Sy03 A-Nr. 207
Labormitteilung

CA4-04
 Kurzbezeichnung

Steuerung Akkumulator
 Benennung

2861-458-1
 Zeichnungsnummer

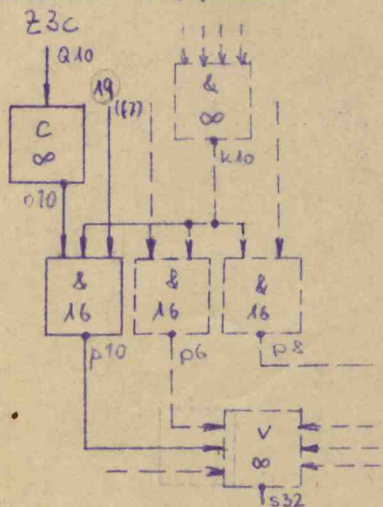
Änderung nach folgenden Angaben (Gleitkoma-Division):

(78): h2-h25-f40

Wst. gest. zusätzlich auf: p9 ✓

neu: brbl 23c - m 9 ✓

brbl p10 - s 30 ✓

Blankdraht: 02-09 ✓
